**CONSIDERAZIONI in merito ai progetti del “Parco della storia dell’uomo”
nel parco archeologico storico naturale delle chiese rupestri del materano.**

**A cura di Giuseppe Perrone
in occasione dell’audizione dei rappresentanti del Circolo Legambiente alla
Commissione speciale sui lavori al Parco della storia dell’uomo**

Stralcio della Cartografia tematica dello zonizzazione del Parco vigente.

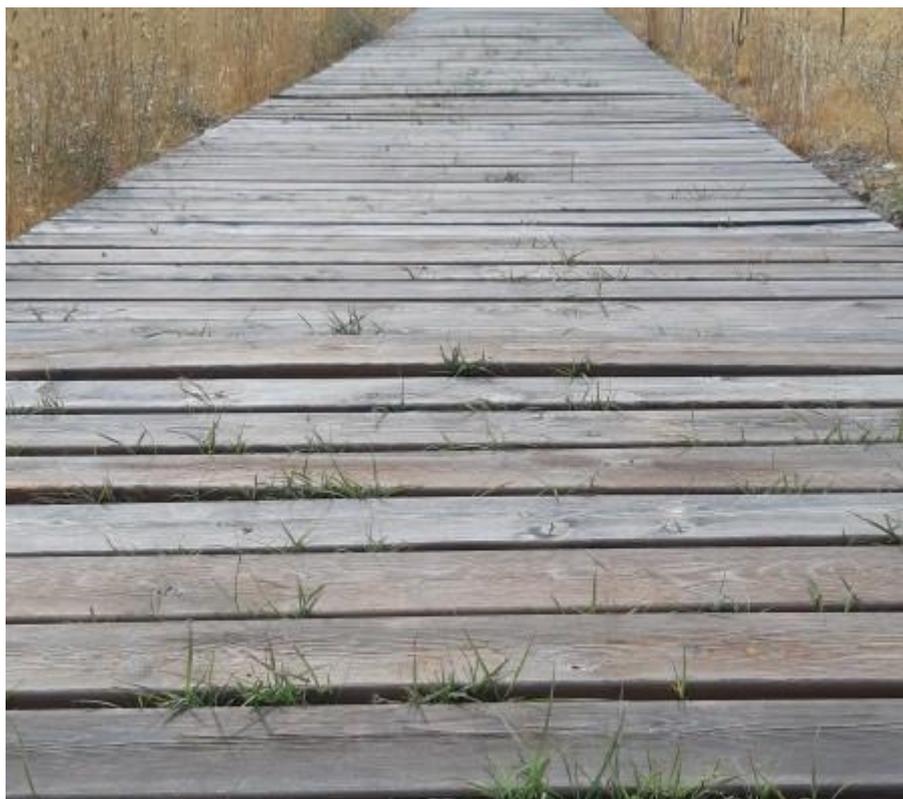
I punti rossi individuano le chiese rupestri, alcune interessate dagli interventi: la loro posizione in zona di riserva integrale non consente lavorazioni che sono vietate dalle norme (decespugliamento, spietramento, scavi e sbancamenti, distruzione della cotica rocciosa, ecc.) come riportate per estratto nel presente testo
